Van: [redacted]@prvlimburg.nl>
Verzonden: dinsdag 1 juli 2025 15:16
Aan: [redacted]
Onderwerp: RE: S1013468 - La Fonderie - Gieterijwegje Projectontwikkeling VOF

Mijn collega heeft een vergunningsaanvraag ingediend (En goedkeuring op gekregen) voor een project te Venlo. (Zie bijlage voor de vergunningsakkoord)

Project La Fonderie in Venlo-Blerick aan Bij de Oude Gieterij en

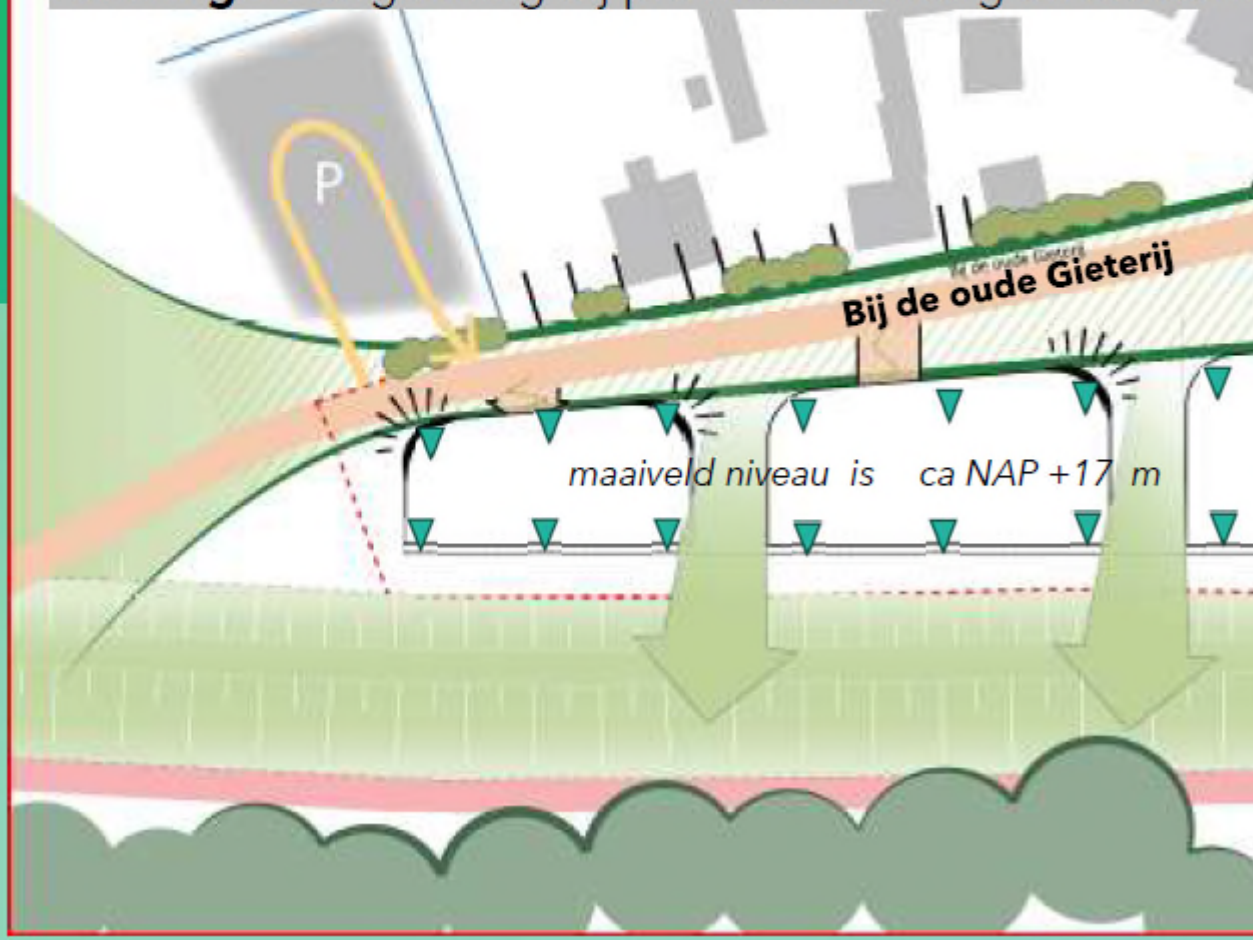
I.p.v. 3 locaties zullen het er nu 16 locaties worden tot 20 meter minus maaiveld. (Zie onderstaande afbeelding; Groene driehoekjes)

Wij zullen alle locaties afgrouten over de gehele diepte. (Afdichten)

Kunt u mij aangeven of wij hier akkoord voor hebben?

▼
▼ 16 x sonderingen tot 20 m diepte (tot "Venloschol" / en met

Het antwoord is dat dit niet akkoord is omdat de formele toestemming betrekking heeft op de 3 sonderingen die zijn aangevraagd, zoals ook in de voorschriften in onderdeel 5 van de vergunning is opgenomen.

Wilt u de scope van de vergunning veranderen dan dient hiervoor een nieuwe vergunningaanvraag met daarin een wijzigingsverzoek met betrekking tot de verleende vergunning met zaaknummer Z2025-00000591 en kenmerk D2025-00012547 ingediend te worden via het Omgevingsloket.

Wij verzoeken u hierbij een gefundeerde inhoudelijke onderbouwing te voegen waarom het volgens u absoluut noodzakelijk is om het aantal van 3 sonderingen te wijzigen in 16 (dicht bij elkaar liggende) sonderingen tot een diepte van 20 meter onder maaiveld en wat alle wijzigingen zijn ten opzichte van uw oorspronkelijke vergunningaanvraag. Wij verzoeken u hierbij ook aan te geven wat de RD-coördinaten van de 16 beoogde sonderingen zijn en hoeveel sonderingen tot 12 meter ook uitgevoerd gaan worden.
